Всемирный форум для согласования правил в области транспортных средств

Сто пятьдесят восьмая сессия

**Соглашение 1958 года – Рассмотрение проектов поправок
к действующим правилам, представленных GRE**

Предложение по дополнению 4 к поправкам серии 01 к Правилам № 123 (адаптивные системы переднего освещения (АСПО))

Рис. 1

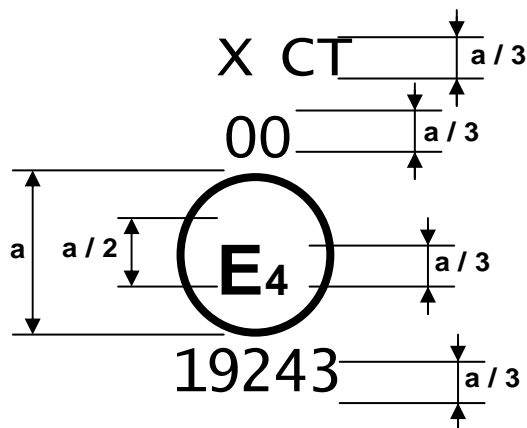
Приложение 2 изменить следующим образом:

"Приложение 2

Примеры схемы знаков официального утверждения

Пример 1
